Hochwasserschutz Stadtstrecke - Bericht zum Ergebnis der Prüfung des Alternativkonzeptes der Bürger:inneninitiative „Platanen am Deich“

**Bewertung des CDM-Alternativvorschlages
durch die Projektträgerin**

Hochwasserschutz Neustädter Stadtstrecke

Abbildung 8 Querschnitt „Am Deich“ mit Eintragung Spundwand

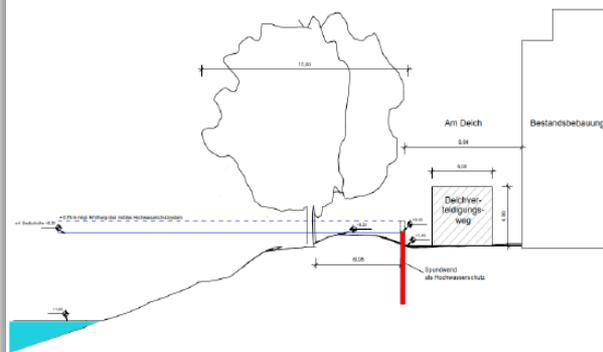
Der Planausschnitt in Abbildung 8 zeigt eine in der Deichböschung eingebrachte Spundwand (rot), die als durchgehende Wand über die gesamte Länge des Deichabschnittes hergestellt wird. Diese erfüllt die aktuellen Anforderungen des Hochwasserschutzes, auch die geforderte Erhöhung um 0,75 m ist durch einen mobilen Hochwasserschutz möglich.

Linienhafter mobiler Hochwasserschutz ist riskant.

Er benötigt während sowieso bestehender Katastrophenlage zusätzlich viel Personal und Ressourcen und ist in verschiedener Hinsicht versagensanfällig.

Linienhafter mobiler Hochwasserschutz wird seitens SKUMS und der Deichverbände in Übereinstimmung mit den gültigen Regelwerken als planmäßiges Element abgelehnt.

Darüber hinaus muss der Einsatz von mobilen Systemen unterhalb von Bäumen infolge der Astbruchgefahr im Sturmfall auch als höchst kritisch für die Hochwassersicherheit und die Einsatzkräfte angesehen werden.

Abbildung 12: Foto eines mobilen Hochwasserschutzes als Clappsystem [U28]

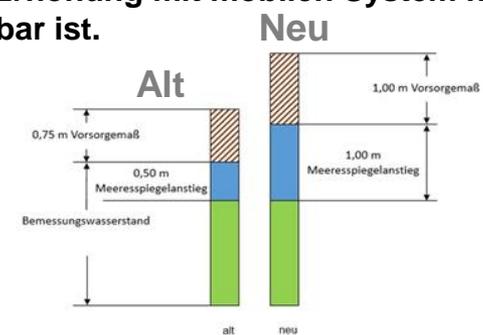
Schutzhöhe 8,20 m
Vorsorgemaß 0,75 m

Schutzhöhe 8,80 m
Vorsorgemaß 1,00 m

Gründungen von konstruktiven Bauwerken werden beim Bau statisch und erdstatisch so ausgelegt, dass eine spätere Nacherhöhung möglich ist

Das Konzept ist nicht zukunftssicher, da die weitere Erhöhung mit mobilem System nicht realisierbar ist.

4 Unwirtschaftlich / nicht Nachhaltig: Die vorgeschlagenen Maßnahmen sind nicht wirtschaftlich und nicht nachhaltig, da weiterhin hochwasserbedingte Zerstörung von Anlagenteilen möglich ist

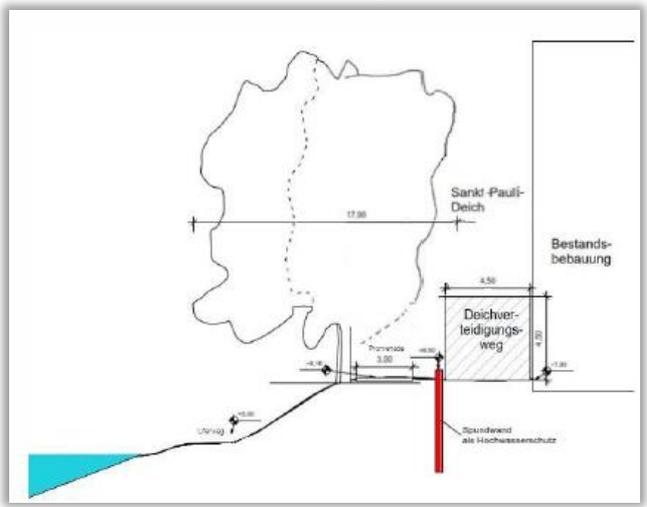
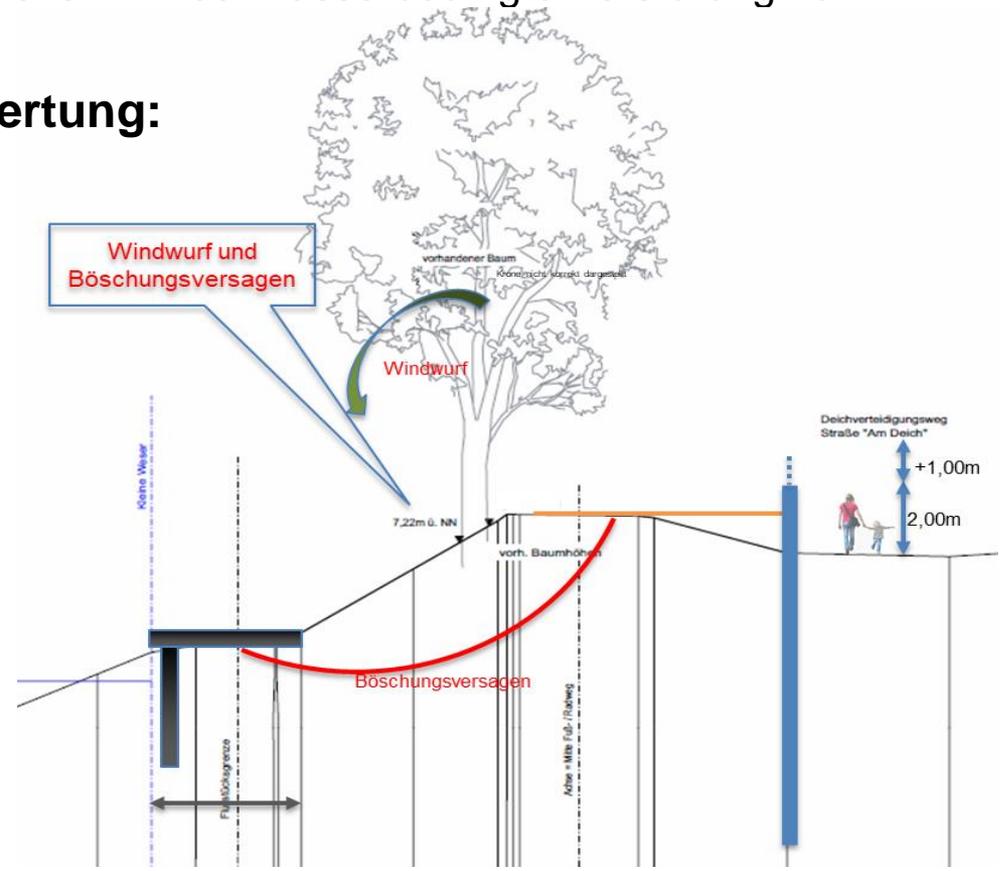
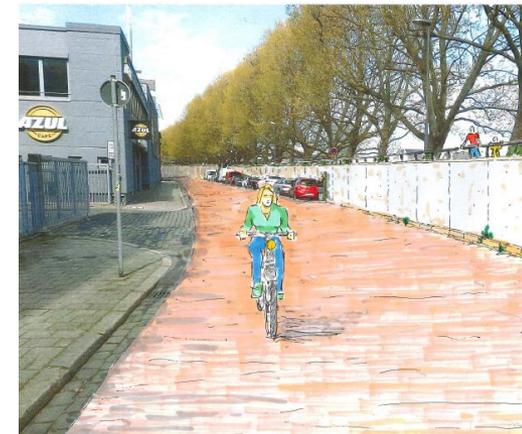
- Böschung weicht im Flutfall auf
- Windwurfisiko erhöht (Sturm!)
- Erhebliche Beschädigungen des Ufers und der Anlagen durch Wurzelkrater und Böschungserosion (Strömung)
- Blockierung der Brücken mit Folge des Wasseraufstaus
- Schadenbeseitigung und Sanierung des Ufers erforderlich
- Zuständigkeit problematisch

6 Baumerhalt nicht gewährleistet: Der Entwurf enthält weiterhin erhebliche Risiken für das Ufer und die Bäume

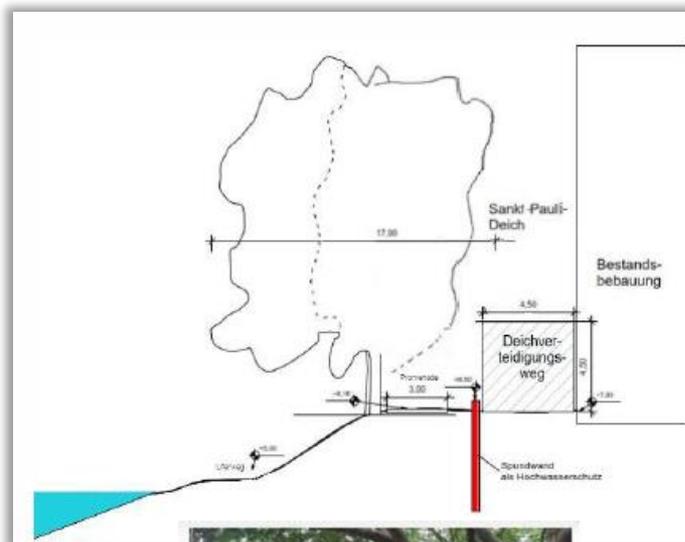
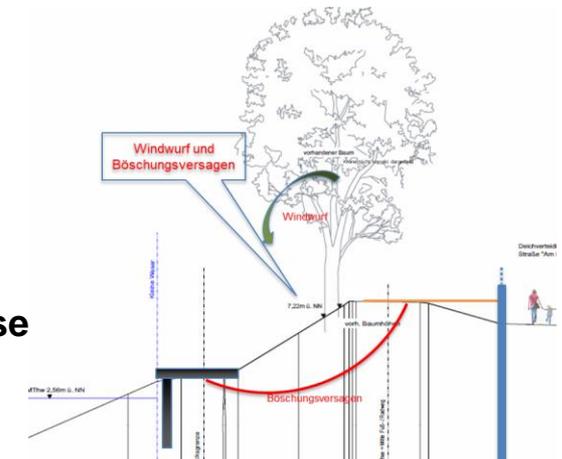
Der Erhalt der Baumkulisse kann durch diesen Vorschlag **nicht nachhaltig** sichergestellt werden.

- Das Überleben der Bäume infolge baubedingter Eingriffe bleibt weiter strittig. Das Konzept trifft nur sehr allg. Aussagen zur Möglichkeit, nah an den Bäumen zu arbeiten. **Eine biologische Überlebensgarantie wird nicht erwähnt.**
- die Bäume werden weiterhin auf einer nicht-standsicheren Böschung stehen. **Das Versagen der Böschung einschl. der Bäume im Hochwasserfall ist ein mögliches Szenario**

Das Konzept macht den Erhalt der Baumkulisse zu einem Experiment:

es besteht das realistische Risiko, dass kurz- bis mittelfristig abschnittsweise Bäume ausfallen und die Kulisse zunehmend lückenhaft wird. Ziel nicht erreicht!

Abbildung 23 Herstellung Spundwand gemäß Konzept der Stadt Bremen [U11] mit Gegenüberstellung der Geräteauswahl CDM Smith

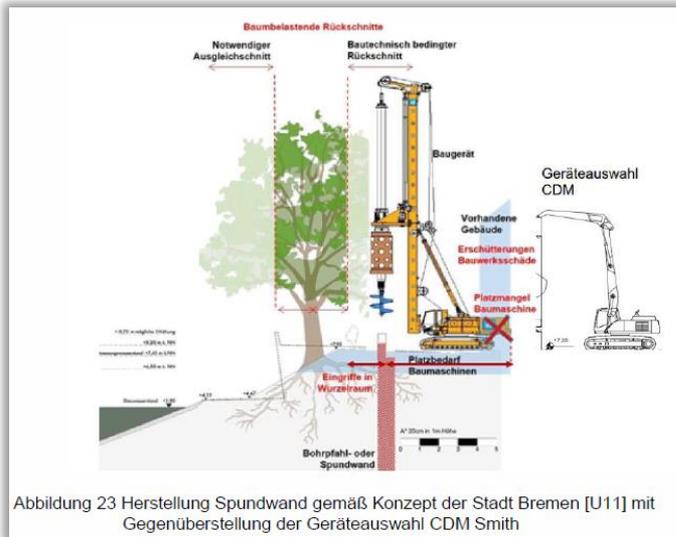
Das Konzept CDM / BI erläutert alternative Baukonzepte **ohne jedoch die Machbarkeit zu belegen**. Insofern bleiben die Ausführungen nicht prüfbar und damit strittig.

Insbesondere wurden die örtlichen Baugrundverhältnisse nicht in Betracht gezogen. Auffüllungen aus Trümmerschutt stellen für das vorgeschlagene Konzept ein Hindernis dar. In der Folge ist wieder großes Gerät erforderlich; damit dann

- **Kostenrisiken;**
- **Schadensrisiken für die Anlieger:innen / Anwohner:innen;**
- **Risiken für die Vitalität der Bäume.**

Es kommt hinzu, dass im Konzept die Abmessungen der Hochwasserschutzwand unterschätzt werden (falsche Bemessungsannahmen).

Allg. Hinweise auf den Stand der Technik verfangen nicht, da es für die vorgeschlagenen Verfahren selbstverständlich auch Anwendungsgrenzen gibt.

Die o. g. Risiken müssen von der öffentlichen Auftraggeberin (oder den Planenden) vorab geklärt werden und können nicht etwa - wie vorgeschlagen - über Auflagen an die Baufirmen delegiert werden.

8 Falsche Kostenberechnungen: Die von CDM angegebenen Kosten und die geschätzte Bauzeit sind unrealistisch und schlichtweg falsch!

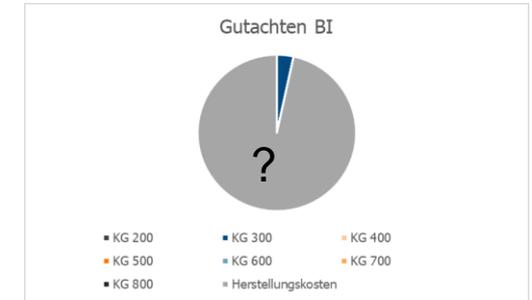
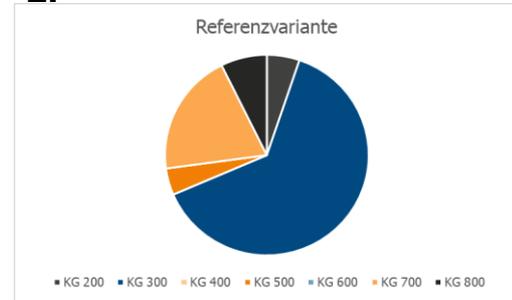
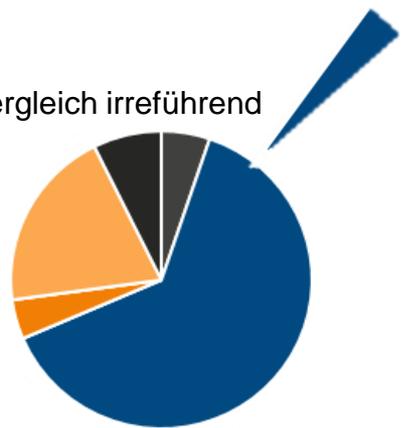
In einer Vorabschätzung werden die Kosten zur Herstellung der reinen Spundwand mit ca. 950.000 Euro beziffert.

1. In einer groben Überschlagskalkulation wurden die Kosten der Spundwand vergleichsweise ermittelt. Es wurden tagesaktuelle Lieferpreise eingeholt. Die (prüfbare) Kalkulation schließt mit 2.240.000 €.

Eine fachlich korrekte Kostenschätzung enthält eine Vielzahl von Einzelkosten aus verschiedenen Kostengruppen (DIN 276)

Die Kostenschätzung von CDM enthält nur eine einzige Position aus einer einzigen Kostengruppe. Also nur einen Bruchteil der tatsächlich Kosten

Addiert man die nicht berücksichtigten Kostenanteile hinzu, ergeben sich nach diesseitiger Prognose Herstellungskosten in der Größenordnung von 27,5 Mio.

Kostenvergleich irreführend

....in gleicher Weise sind die Angaben zur Bauzeit irreführend...
